GN131.2 スライダブロック - クロス 仕様変更

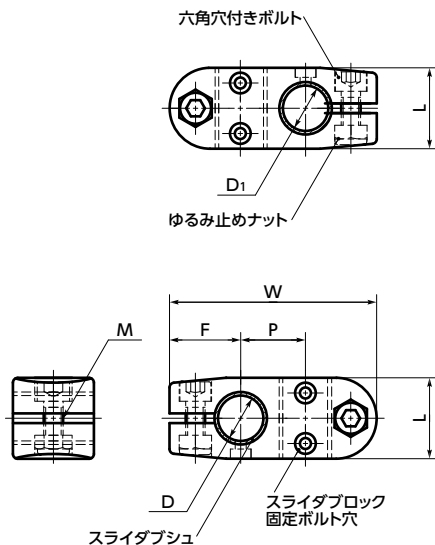
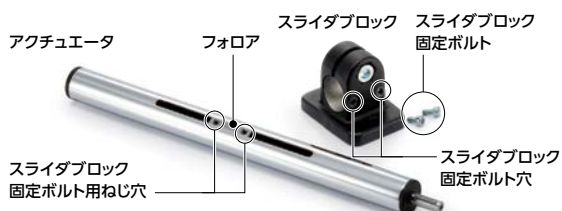
● スライダブロックの取り付け方法

スライダブロックのスライダブロック固定ボルト穴と、フォアのスライダブロック固定ボルト用ねじ穴を重ね、スライダブロック固定ボルトを締めつけてください。
